Comisión Nacional  
de Hidrocarburos

Asignación A-0088-M-Campo Chipilín  
Dictamen Técnico de la modificación al Plan  
de Desarrollo para la Extracción de  
Hidrocarburos

Pemex Exploración y Producción

Octubre 2018

Figura 5. Perfiles de producción de aceite.  
(Fuente: CNH con la información presentada por PEP)

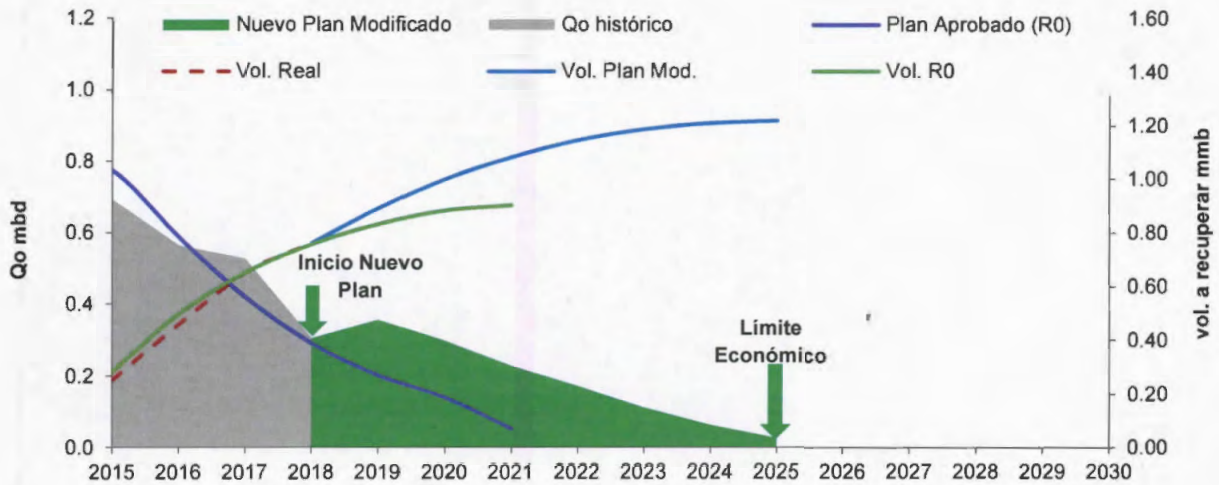
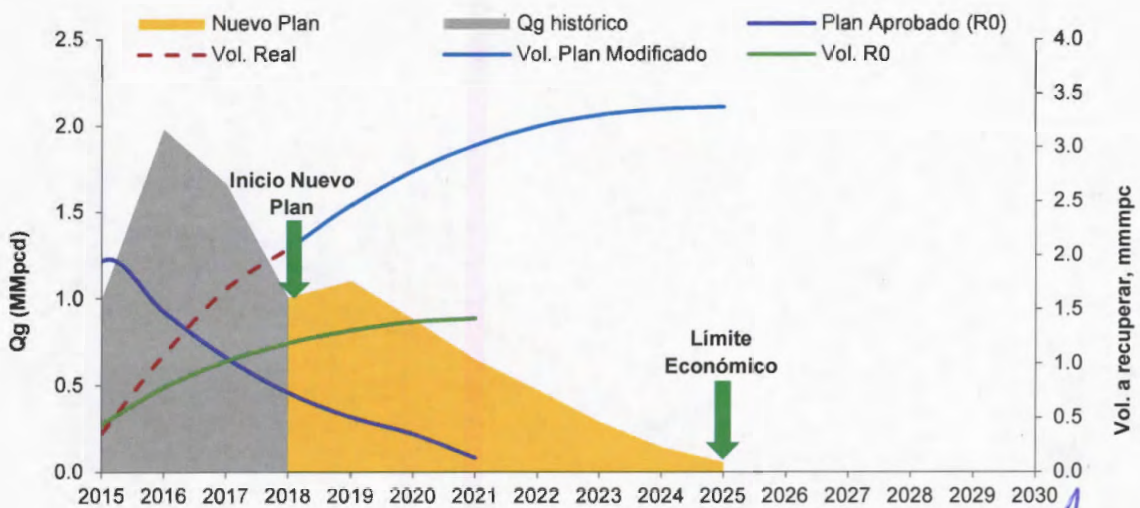
Figura 6 se observa el comparativo de los escenarios Ronda Cero, producción histórica real y el escenario propuesto en la modificación del Plan de Desarrollo, para aceite y gas.

Cabe hacer mención que el Plan de Desarrollo para la Extracción vigente no contempla la ejecución de reparaciones mayores, sin embargo, tal como lo señala PEP en su Solicitud, a la fecha se han ejecutado dos Reparaciones mayores adicionales.

Por lo antes expuesto, esta Comisión toma conocimiento de la ejecución de dichas actividades y da vista a la Unidad de Administración Técnica de Asignaciones de la Comisión a efecto de que determine lo conducente en el ámbito de sus atribuciones.

Figura 8. Análisis de Gasto inverso

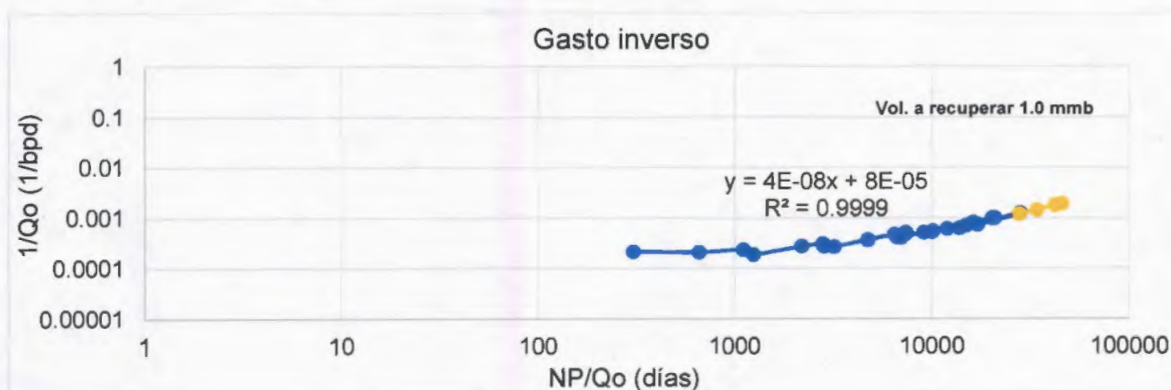
Bajo la metodología del gasto inverso, se graficó (1/qo) contra (Np/qo) de la producción del Campo Chipilín, en la curva obtenida se observan inflexiones que representan un cambio de estrategia en el desarrollo del yacimiento, en este caso fue la perforación de 1 pozo (Chipilín-3), los incrementos en las pendientes nos indica que la recuperación de aceite será menor, esto se debe a la irrupción del agua debido a que está asociado a un acuífero activo, por lo que la estrategia se centra en seguir operando con el pozo existente Chipilín-3.

Este análisis sirve para evaluar si el factor de recuperación es acorde al yacimiento, teniendo en cuenta lo descrito en el párrafo anterior y evaluando en la ecuación de la línea amarilla se obtiene una EUR (Reserva recuperable estimada) de 25 mmb lo que es cercano a un factor de recuperación final de 31.3%, el Asignatario prevé que su factor de recuperación final sea 30.6 % por lo que se encuentra dentro del rango (Figura 8 y Tabla 8).

Figura 9 Comparativo de factores de recuperación para campos con características similares a Chipilín

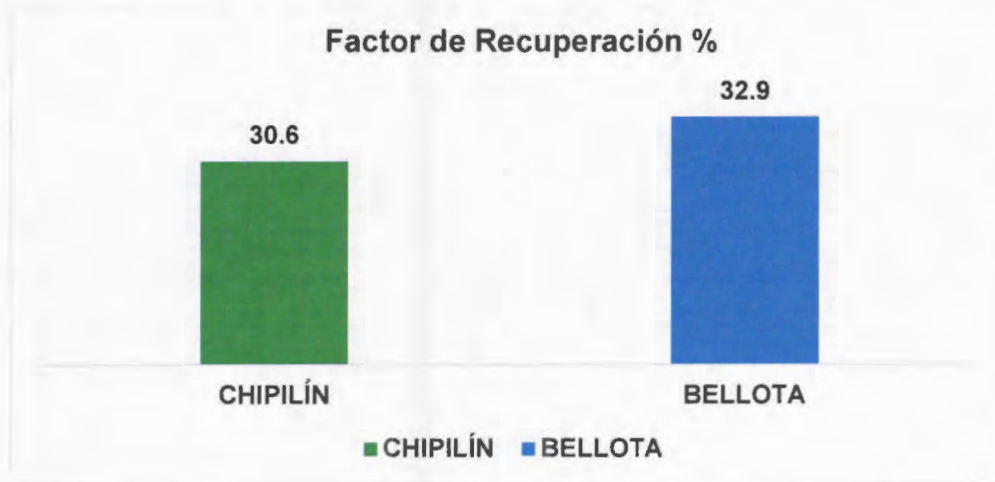
Así mismo, esta Comisión realizó un comparativo, de factores de recuperación de aceite a nivel internacional y nacional considerando que produjeran aceite de 35 a 40 °API, fueran campos ubicados en zonas terrestres, de la misma edad geológica (Jurásico) que la roca almacén fuera similar (Carbonatadas). De los resultados obtenidos, se deriva la siguiente Figura 9.

Una vez analizados los campos análogos, se concluye que, de acuerdo con el factor de recuperación final esperado, el desarrollo del campo llevado a cabo por PEP está en línea con las prácticas internacionales y es económicamente viable.

Figura 10. Comparativo de inversiones totales y gastos operativos Ronda Cero respecto a Modificación al Plan (millones de dólares) (Fuente: CNH con la información presentada por PEP)

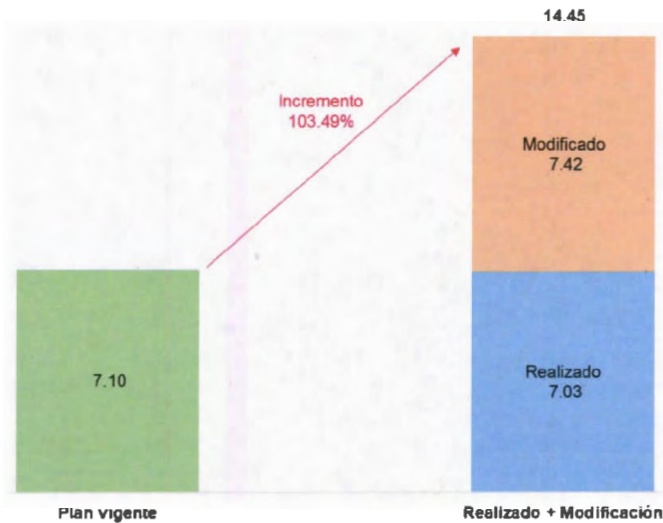
Lo anterior, como se muestra en la siguiente figura, significa un incremento del 103.49%, respecto de lo originalmente propuesto en Ronda Cero<sup>4</sup> Figura 10.

Así, la Solicitud de modificación al Plan de Desarrollo actualiza lo referente a la inversión ya que se supera un 103% adicional a lo ejercido y se fundamenta en el artículo 40, fracción II, inciso h) de los Lineamientos que regulan el procedimiento para la presentación, aprobación y supervisión del cumplimiento de los planes de exploración y de desarrollo para la extracción de hidrocarburos, así como sus modificaciones.
